內政部國土管理署 函

主旨：檢送本署辦理114年上半年都市危險及老舊建築物耐震能力初步評估案件檢查會議檢查意見如說明，請查照。

113年度PSERC檢查會議

常見錯誤態樣

X、Y向箍筋根數該如何判斷？

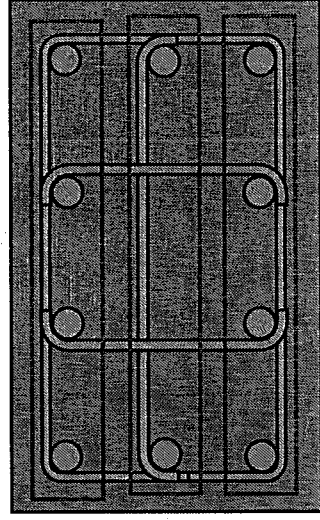
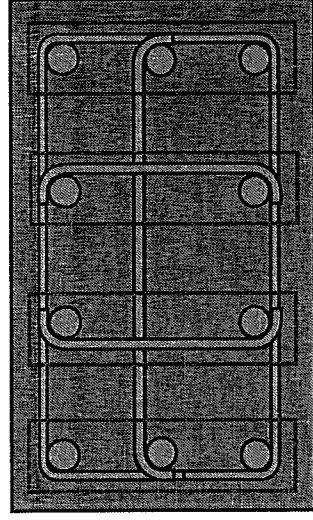
輸入柱斷面時，X向箍筋根數為切Y向所切到的根數，Y向箍筋根數

同理計算。

以此圖說明：
X向箍筋根數=3
Y向箍筋根數=4

何謂短柱？短柱下方的柱和牆需要輸入嗎？

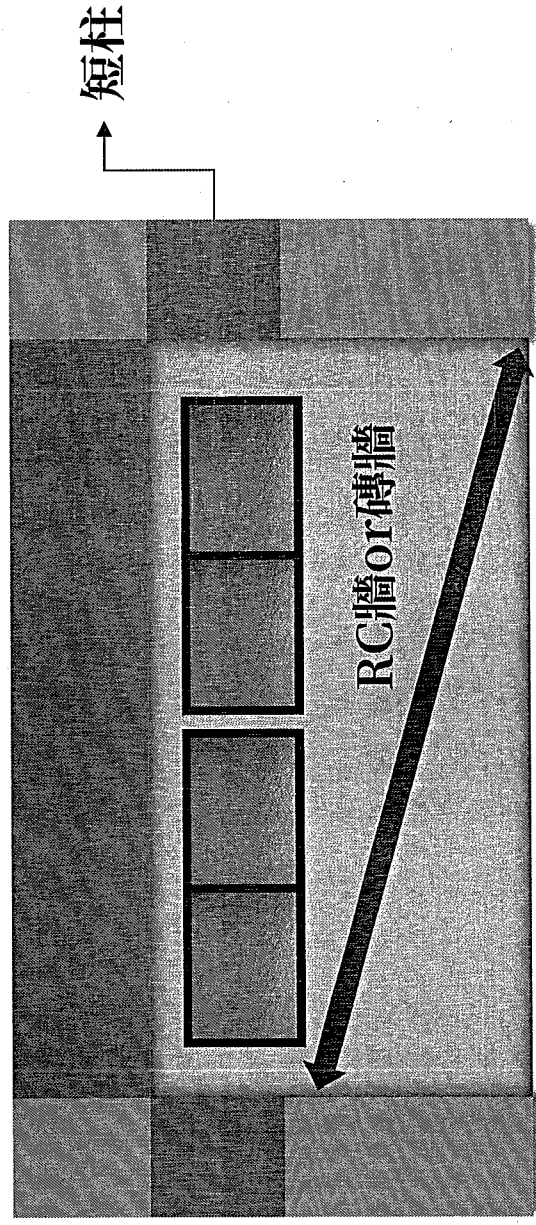
短柱指氣窗旁之柱，氣窗下有RC牆或磚牆，其高深比小於等於2者屬之。

輸入短柱後，其下之柱不可再輸入，短柱下之牆也不可輸入。

如何判斷X、Y向的靜不定度？

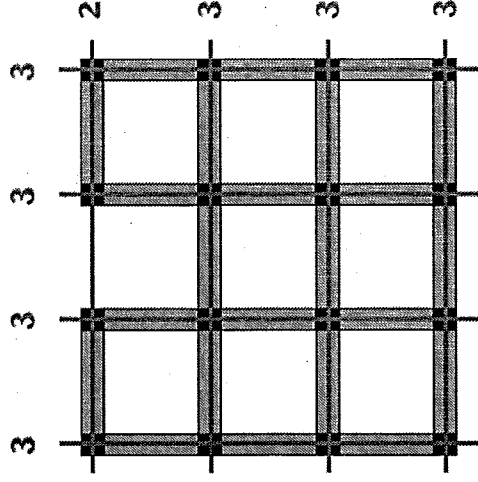
PSERCB 所定義之靜不定程度以建築物跨數區分，靜不定程度越低者其贅餘度較低，故靜不定程度越高者的耐震能力相對較佳。決定靜不定程度時應先算出 X、Y 向各向平均跨度數量，再以兩項中取小值做為評估。且以柱與柱之間為一跨計算之。

$$\text{X向平均跨度} = (3+3+3+2)/4 = 2.75$$

$$\text{Y向平均跨度} = (3+3+3+3)/4 = 3$$

大、小梁下的牆資料都要輸入嗎？

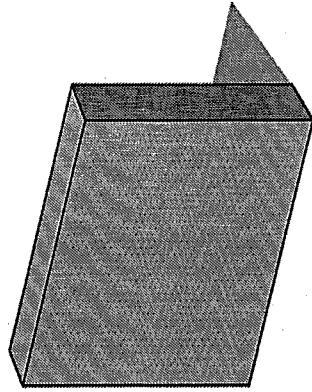
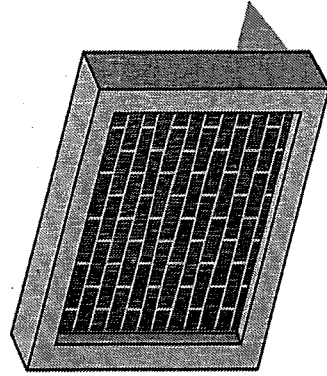
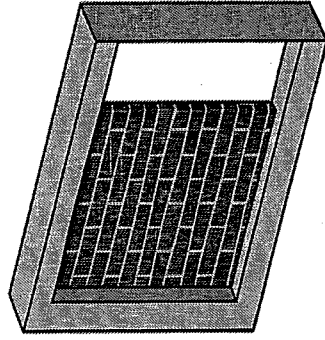
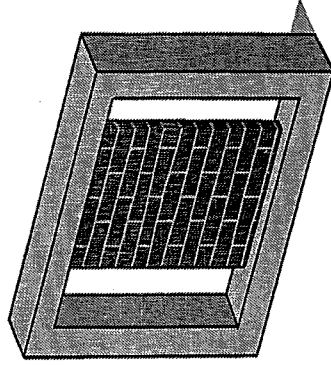
一樓及標準層之牆體，如在大、小梁下，皆須輸入斷面資料，包含

四面圍束、三面圍束及無側邊圍束之牆體。

備註：非結構RC牆與磚牆(含半B)如在大、小梁下也須輸入斷面資料。

整體連續的結構物該如何評估？

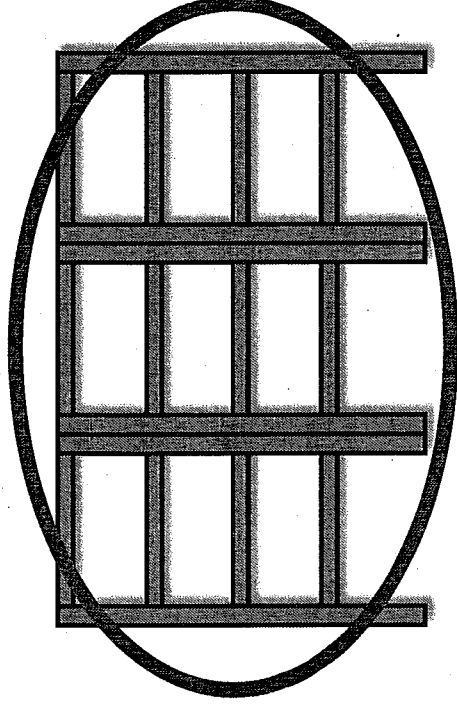
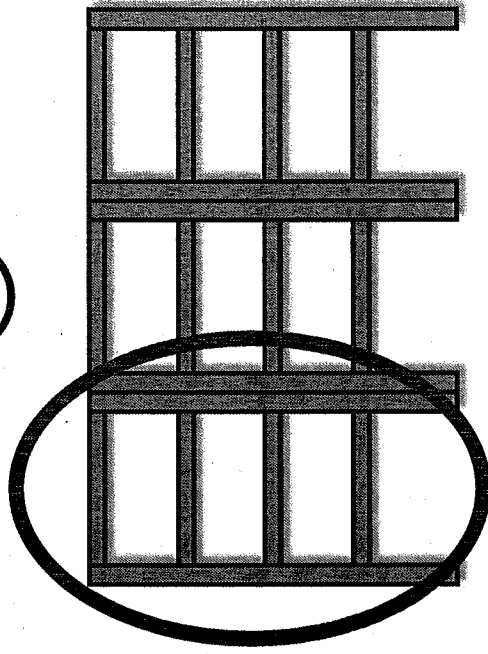
如建築物屬一棟多拼結構，建議評估時以整體連續結構物做評估，切勿只

評估其中一棟。

如何判定為加強磚造？

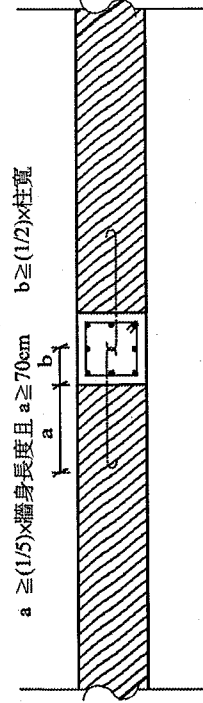
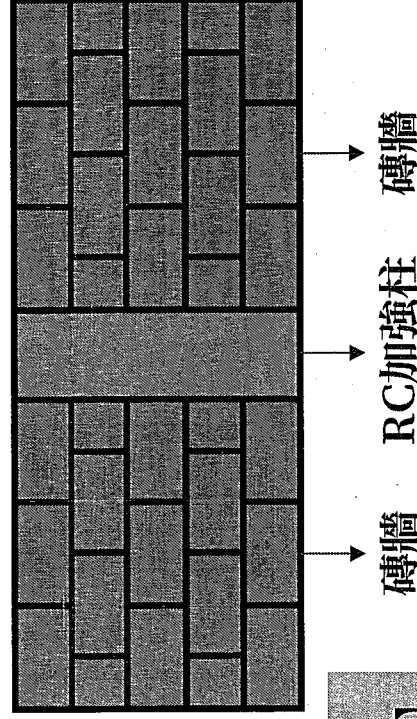
- 兩側外牆皆為磚牆，先砌磚後，再灌RC加強柱。
- RC加強柱，寬通常與牆厚相同，係做為加強磚造之用，防止地震時面外倒塌。
- 牆上鋪設RC樓板，通常為單向板，兩側磚牆間沒有梁。

✱ 柱沒有梁與之連接，不構成構架，柱不得輸入。

地址無法定位，該怎麼辦？

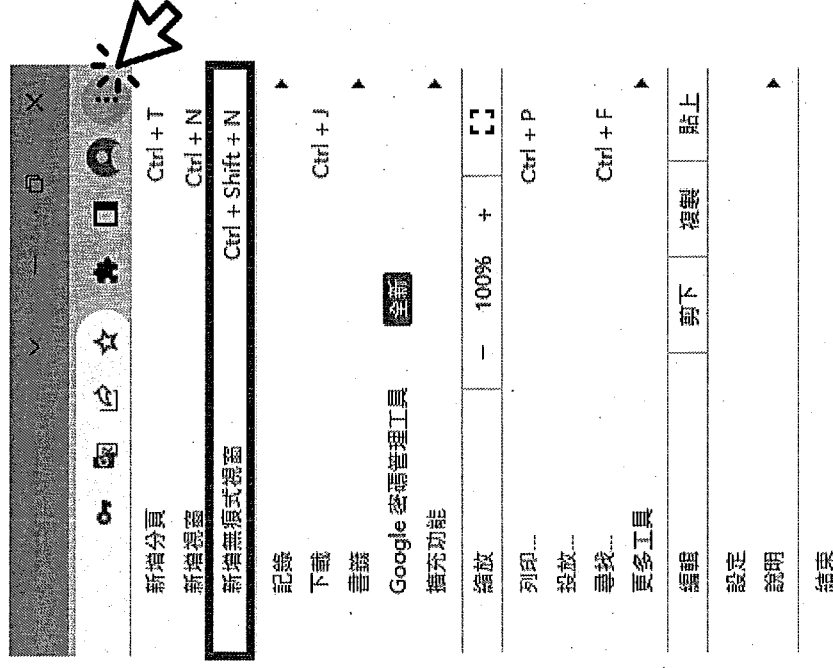
1. 確認電腦網路是否正常連線。
2. 建議使用Chrome瀏覽器開啟系統網頁。
3. 使用無痕模式開啟PSERCB系統網頁。
4. 如還是無法定位，請寄信至
